Keuringsverslag van een elektrische laagspanning- en zeer lage spanningsinstallatie

NIET CONFORM

Datum keuring: 09/04/2024

Straatnaam: Lentelai
Huisnummer: 46
Busnummer:
Postcode: 2650
Gemeente: EDEGEM
Land: België

Afbeelding schakel- en verdeelbord:

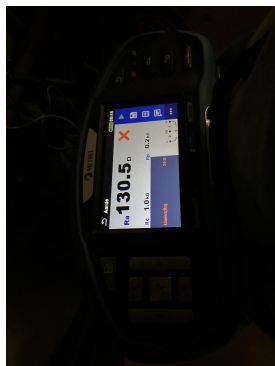
Visueel nazicht (algemeen)	NOK	Directe aanraking	OK	Indirecte aanraking	OK
Aansluitingen	NOK	schema in bijlage door Aceg vzw	OK		
Equipotentiale verbindingen	NOK	Doorsnede geleiders	OK		
Continuïteit	NOK	Verlichting / toestellen	NVT

I1.01 Eéndraadschema van de installatie is te voorzien en/of te vervolledigen. (Boek 1 Afdeling 2.12 - 2.13 en 3.1.2 en 9.1.2)

I1.02 Situatieschema van de installatie is te voorzien en/of te vervolledigen. (Boek 1 Afdeling 2.12 - 2.13 en 3.1.2 en 9.1.2)

I2.01 De waarde van de isolatieweerstand van één of meerdere stroombanen is kleiner dan 0,5M ohm (Boek 1 Onderafdeling 6.4.5.1.)

I2.02 De continuïteit van equipotentiaal en/of beschermingsgeleiders zijn niet gewaarborgd. (Boek 1 Onderafdeling 5.3.5.3.G. en 5.4.3.5)

I2.05 De spreidingsweerstand is groter dan 100 ohm. (Boek 1 Onderafdeling 4.2.3.2.)

I4.01 Hoofdequipotentiaal verbindingen dienen verwezenlijkt worden, ontbreken, zijn niet geel-groen, onvolledig, <6mm². (Boek 1 Onderafdeling 5.4.4.1. en 5.1.6.2)

I5.02 De aanduiding van de stroomkringen en/of apparatuur, aansluitklemmen, enz dient aangebracht of vervolledigd te worden. (Boek 1 Onderafdeling 3.1.3.1. en 3.1.3.3.A. en 5.1.6.1)

I5.02.01 Elke elementaire stroombaan moet met een hoofdletter aangeduid worden. Elk lichtpunt, contactdoos, moeten genummerd worden in volgorde gezien vanaf de beschermingsinrichting tegen overstroom. (Boek 1 onderafdeling 3.1.2.1.)

I5.13 De nominale spanning dient duidelijk vermeld te worden op een oordeelkundig gekozen plaats. (Boek 1 Onderafdeling 3.1.3.3.)

I6.01 Een verzegelbare differentieelstroombeschermingsinrichting dient geplaatst te worden aan het begin van de installatie. (Boek 1 Onderafdeling 4.2.4.3.)

I8.09 Bij aansluiting van meeraderige geleiders dient men aangepaste adereindhulzen te gebruiken. (Boek 1 Onderafdeling 5.2.6.1. en 1.4.1.2.)

nota/note 18 De elektrische installatie is grondig na te zien en conform te maken volgens de voorschriften van het AREI boek 1.
